**Emne:** VS: Toftegårdsvej Trafikredegørelse august 2019

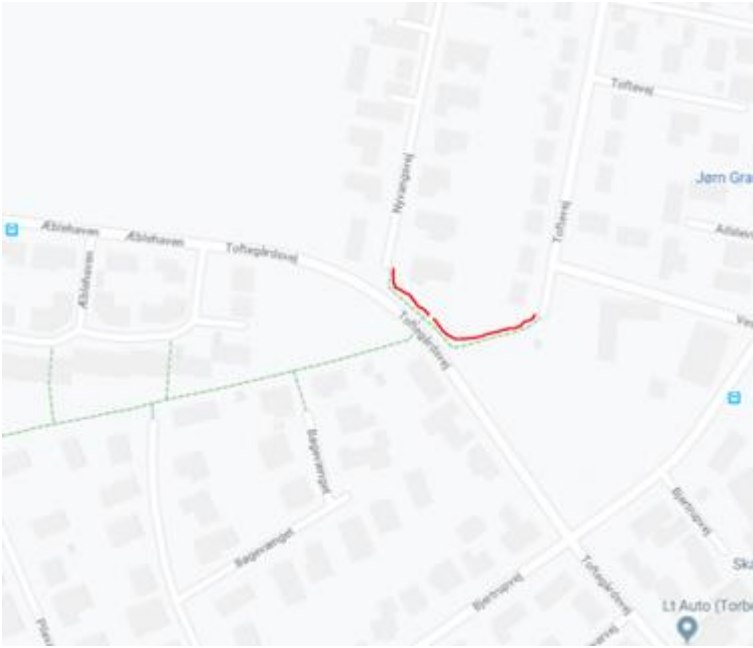
3) Det kan antages at der i nogen grad kommer en øget belastning på Jeksen Dalvej.

Dette er en "bagvejen" til motorvejen E45 (Syd) via Dørupvej og til de nordlige motorveje via Randersvej E511.

Det bør noteres at Jeksen Dalvej både er en skolevej og adgangsvej til en af byens spejderforeninger, og der pt.

hverken er fortov eller cykelsti på denne strækning. Det kan være at det hører under et andet projekt og ikke er

relevant for denne sag.
